Dodatek č. 1

1. Smluvní strany uzavřely dne 14. 8. 2024 na základě výsledku zadávacího řízení veřejné zakázky nazvané „**ZZS KHK - výstavba výjezdového stanoviště v Jičíně - stavební práce**“ uveřejněné ve věstníku veřejných zakázek pod číslem Z2024-006023, smlouvu o dílo (tato smlouva dále j „smlouva o dílo“ nebo „SOD“ či „smlouva“).

ZMĚNOVÝ LIST				ZL 01	
Změna základové spáry					
1. Stavba:		ZZSKHK - výstavba výjezdového stanoviště v Jičíně			
Objekt:		01 - Budova ZZS			
Předkládá:		H- BHSK, as.. Argentinská 1624/32b, 170 00 Praha 7		Datum:	
Odesláno / předáno:		Přílohy / počet listů

ZMĚNOVÝ LÍŠT		ZL 02
Nový ŽB věnec ve zdivu I.NP

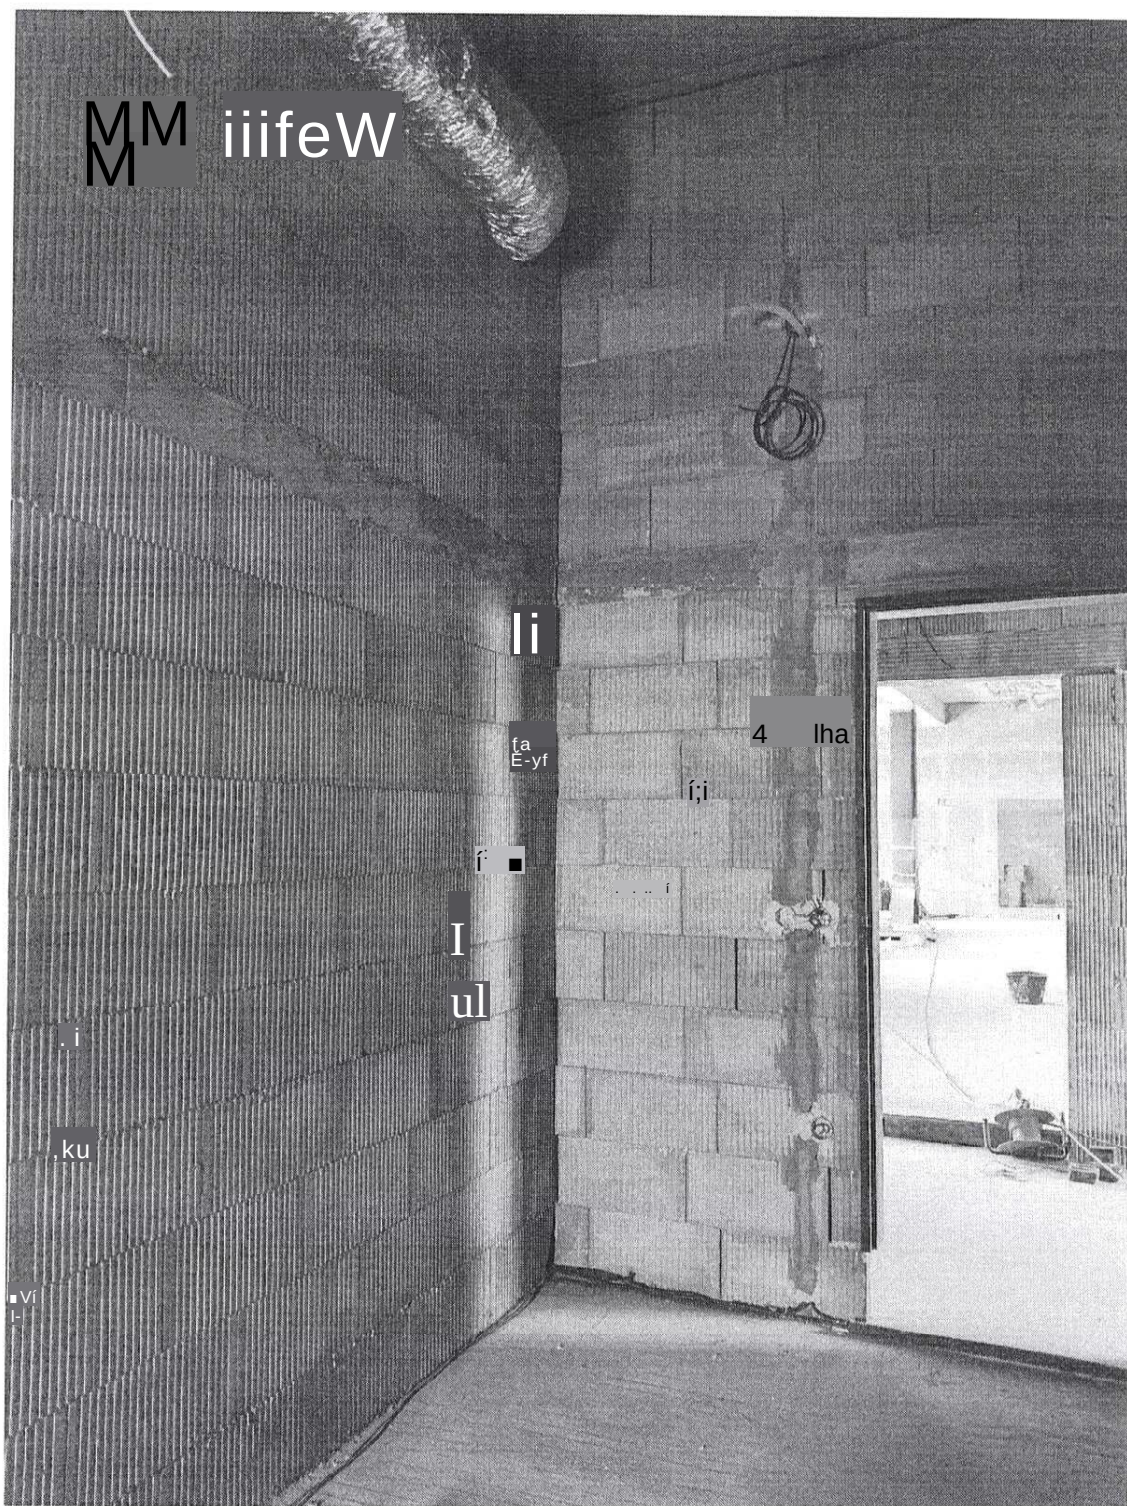
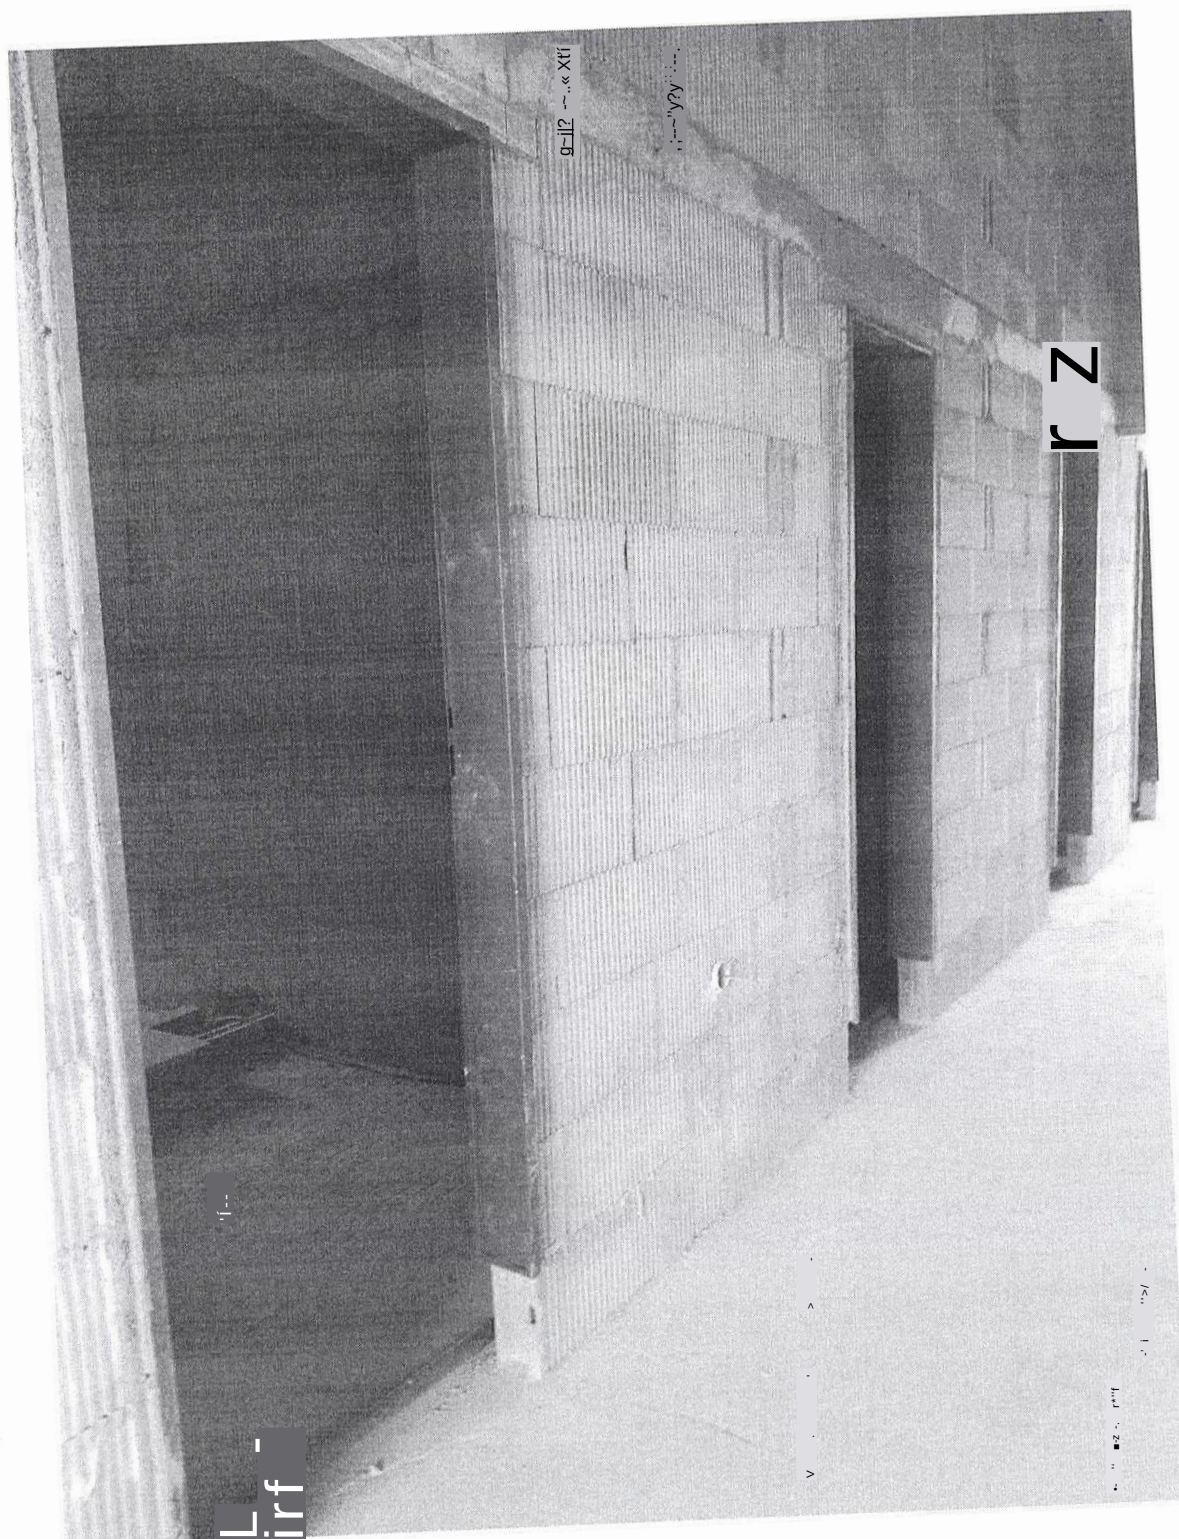
1.1 Popis původního řešení:
v PD nebylo uvažováno.

1.2 Popis nového řešení:
Požadavek na doplnění nového železobetonového věnce.

2 Zdůvodnění změny:
Při realizaci stavebních prací bylo zjištěno, že původní řešení není vhodné z důvodu velké výšky zdiva a dodržení technologického postupu, proto bylo navrženo, že bude vložen nový železobetonový věnec z důvodů zpevnění zdiva.

500 03 Hradec Králové	Krdlovičhradecký kraj, Pivovarské náměstí 1245	Novostavbo zZS vč. zpevněných- ploch a napojení na Oopr. a těch, infrastrukturu 10 08 - Fotovoltaiko	2 A4 2/2023	53/23	1008.6
-----------------------	--	--	----------------	-------	--------

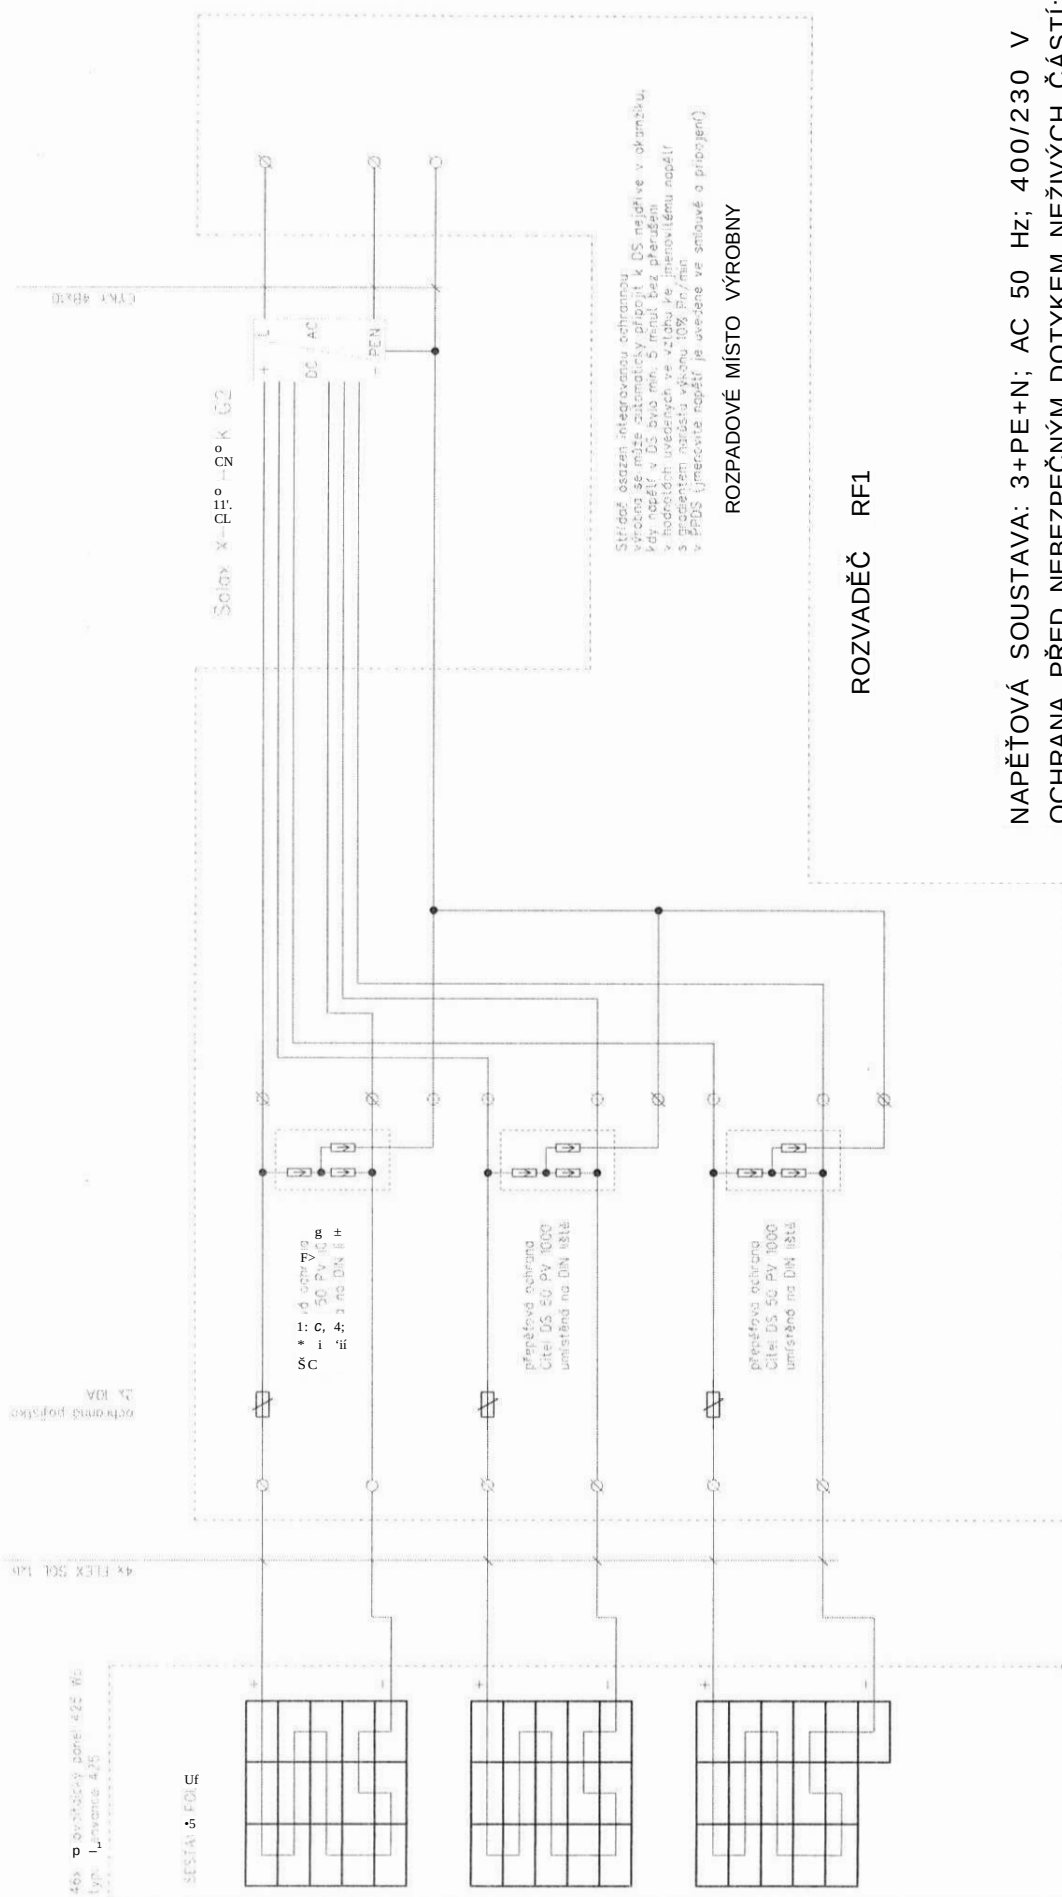
1.2 Popis nového řešení: Nutnost vypínání na úrovni panelů z důvodu bezpečnosti při požáru. Doplnění optimizéru a pomocného stop tlačítka. Dle nových připojovacích podmínek je zapotřebí frekvenční ochrana a třístupňové napětí.						
2 Zdůvodnění změny: Změna byla vyvolána úpravou připojovacích podmínek ČEZ distribuce (od 02/2025).						
3 Vliv na dopracování projektové dokumentace:		ANO (uvést jaký dokument)		X	NE	
<zde uvést jaký dokument>						
4 Dopad do smluvních termínů:		ANO (uvést návrh prodloužení lhůty smluvního termínu)		X	NE	
<zde uvést dopad>						
5 Číslo odstavce ve smyslu § 222 zákona č. 134/2016 Sb. - Zákona o zadávání veřejných zakázek				odst.	6	
6 Náklady:	Cena méněprací (odpočet):		—	0,00 Kč bez DPH		
	Cena víceprací (přípočet):		+	149 292,00 Kč bez DPH		
	Výsledná ceny změny:			149 292,00 Kč bez DPH

Kódový EV panel připojit přes optimizér
